Progetto per la realizzazione di un impianto pilota geotermico denominato "Lucignano" nel Comune di Radicondoli (SI) ID VIP 3084

PERMESSO DI RICERCA E IMPIANTO PILOTA GEOTERMICO “LUCIGNANO” Osservazioni sulla documentazione di integrazione

A cura dell'Ing. CARLO DACQUINO

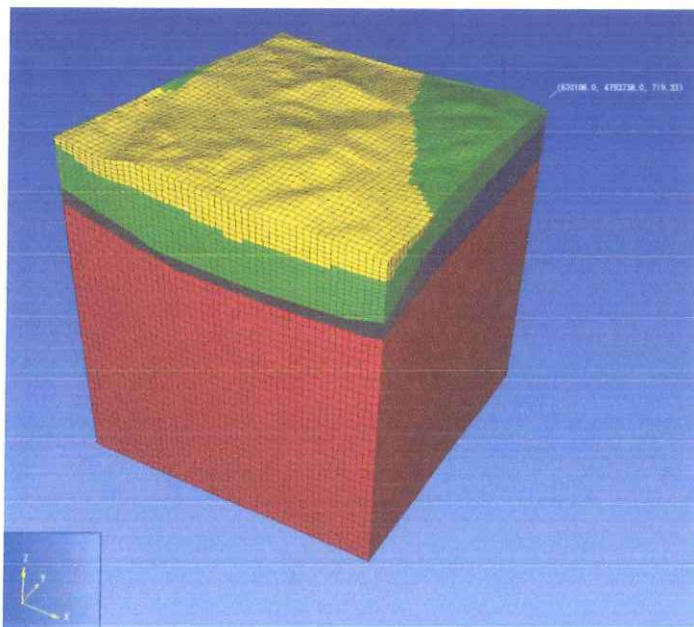
La ricostruzione dell'andamento delle formazioni geologiche ha permesso di ricostruire il modello geologico tridimensionale rappresentato di seguito.

Sulla base di questo modello e con i parametri petrofisici individuati è stato realizzato il modello numerico del serbatoio e sono state effettuate le simulazioni per la "valutazione quantitativa degli effetti termodinamici indotti dall'emungimento e dalla reiniezione dei fluidi dal/nel reservoir geotermico in esame", utilizzando il codice di calcolo numerico TOUGH2® che "permette il calcolo degli scambi di massa e di calore, dovuti al flusso tridimensionale multifase (gas e liquidi) di varie specie chimiche, all'interno di un mezzo poroso di volume noto con permeabilità assegnata, assumendo l'equilibrio locale tra fluidi e matrice rocciosa".

Nelle condizioni al contorno per l'esecuzione delle simulazioni è posto che il serbatoio "senza soluzione di continuità e con simili caratteristiche, prosegue nel basamento sottostante, costituito da rocce

Figura 5.2.2b Andamento nel tempo della pressione alla base dei pozzi di emungimento (in rosso) e di reiniezione (in blu)

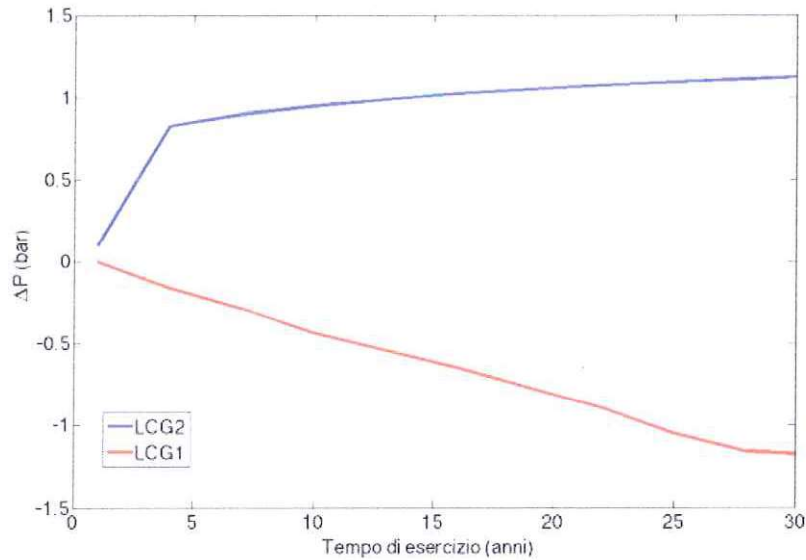
Inoltre, relativamente al modello numerico, si osserva che:

- la variazione di temperatura in corrispondenza al polo di reiniezione risulta pari a $\Delta T = -3.5$ °C e non -1.5 come riportato dal Proponente;
- l'affermazione secondo cui "La parte più alta e più fratturata di questa formazione (il basamento metamorfico n.d.r.) è quella in cui si verifica la circolazione di fluidi geotermali" non sembra essere stata ripresa nella definizione del modello numerico, in cui il basamento appare indifferenziato;

- non è adeguatamente sviluppato il calcolo dei flussi indotti dall'attività geotermico, al fine di definire la reale percentuale di circuitazione e gli eventuali scambi (in entrata e in uscita) con l'esterno (vedi questione relativa alla possibile interferenza con i CIS nel paragrafo seguente)
- manca il calcolo del transitorio a fine coltivazione, che permette di definire tempi e valori del nuovo equilibrio indisturbato.

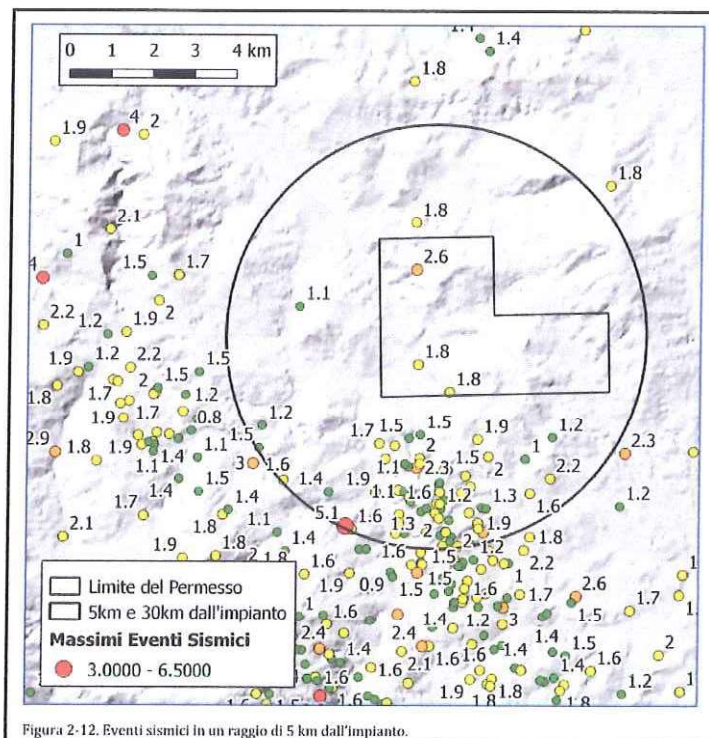
Limitando l'analisi all'area entro 5 km dalla concessione (vedi figura), il Proponente afferma che *"Soltanto nell'area meridionale, all'interno delle concessioni ENEL, è presente una densità di eventi maggiore ma comunque di magnitudo molto bassa, generalmente non avvertibile dalla popolazione. Questa situazione rende l'area del progetto Lucignano sismicamente poco attiva"*.

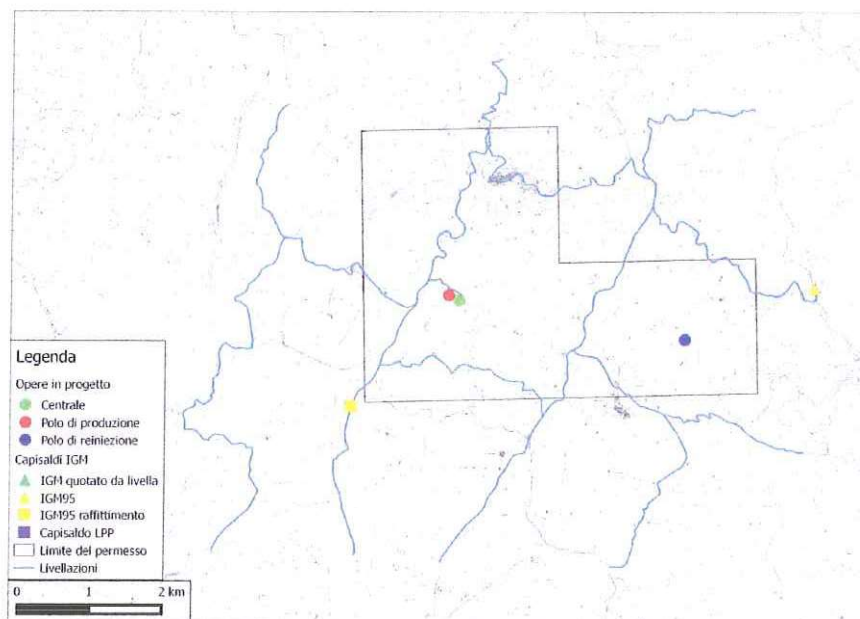
Per quanto riguarda la richiesta di integrare la rete di monitoraggio della livellazione geometrica di precisione con un tracciato congiungente polo di produzione- polo di reiniezione si conferma quanto già riportato in Osservazioni 2016, tanto più che, come confermerebbe il modello numerico, la quasi totalità del flusso innescato dall'attività geotermica avverrà, auspicabilmente, in questa direzione e che, come dimostra la relazione di Geertsma, le massime variazioni di subsidenza (produzione) e innalzamento (reiniezione) si avrebbero in corrispondenza dei poli.

Inoltre, come si può osservare nella mappa sotto riportata, all'interno dell'area della concessione i tracciati previsti sono prevalentemente in direzione ortogonale alla congiungente i poli.
